**研究評価委員会**  
**「高性能・高信頼性太陽光発電の発電コスト低減技術開発」(事後評価) 分科会**  
**議事録及び書面による質疑応答**

日 時 : 2020年11月27日(金) 12:30~17:30

「高性能・高信頼性太陽光発電の発電コスト低減技術開発」(事後評価) プロジェクト評価分科会

ご質問への回答 (公開分)

資料7-1・III  
-2-(ロ)-D[40]  
(東京大学、他)

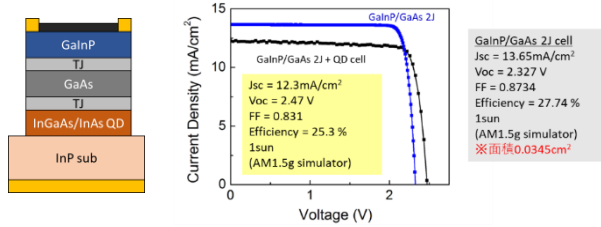
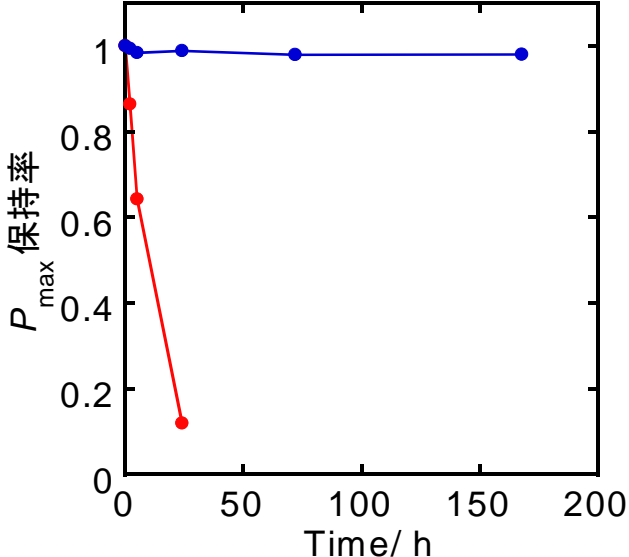
・低電流・高電圧型のセルに関して、現状 32.1%まで効率が向上していますが、さらなる向上のシナリオとして、反射防止膜の最適化だけで目標である 45%を達成できるということでしょうか？

・量子ドット等を利用した中間バンド型太陽電池の場合、効率を最大化させるために、中間バンド→伝導帯への光励起レートを増大させる必要があります。その光生成レートは、中間バンドのキャリア占有率とセル内のフォトン密度に関係し、短絡電流、開放電圧とも中間バンド(IB)のキャリア密度 (QD の密度に比例) と集光倍率に大きく依存します。

中間バンド→伝導帯への光吸収を高めるために、1) 十分な数の QD 埋込と光閉じ込め技術 (フォトン密度の増大)、2) 中間バンド内のキャリアの長寿命化、が不可欠な開発要素になります。したがって、集光は photo-filling 効果により上記1) の条件を実質的に満たすと捉えることができ、本事業で効率 45%を実証するために集光動作が有効かつ必要であると考えました (特に低電流・高電圧型の場合)。

一方、開発した低電流・高電圧型セルでは、225 倍集光で 32.1%の高効率を達成できましたが、I-V 特性から (下図: 非集光で測定)、QD セルの光吸収、電流が十分でなく、ワイドギャップトップセルとの電流整合が取れていないことが分かりました。

<p>効率 45%を達成するために、ご指摘の反射防止膜を最適化することに加え、上記 1) の(1)現状よりさらに QD の数を増大する (面内高密度化×多層積層成長)、(2)裏面側に光閉じ込め構造を作りつけ QD 層における近赤外光の吸収を増やす、(3)500 倍以上で集光する、ことで高効率化が見込めると考えています。</p> <p>もう一つのアプローチとして、電流整合条件から解放される 4 端子タンデムセルを検討しました。GaAs をベースとしたボトム QD セルで 12%以上が達成可能で、現状のシャープの 2 接合セル(上図：測定結果 27.7%)を合わせると、非集光でも 40%前後が狙えることを示しました。</p> <div style="display: flex; justify-content: space-around; align-items: center;"> <div data-bbox="1120 782 1344 1077"> </div> <div data-bbox="1377 790 1758 1093"> </div> </div>	
<p>資料 7-2・ Ⅲ -2-(ハ)-A[6 ] (パナソニック)</p>	<p>・ミックスカチオン (最大 4 つ?) のペロブスカイト層をインクジェット法で作製した際の再現性、歩留まりについてはいかがでしょうか?</p>	<p>・同一条件で作製した 17 枚の 30cm 角モジュール (変換効率 17.93%を達成) で効率分布がほぼ±10%内に収まることを確認しました。 (ホール輸送層はスピコートで形成)</p> <p>・インクジェットでホール輸送層を塗布することで、さらに歩留まり向上の可能性ありと考えております。</p>	<p>野瀬委員</p>
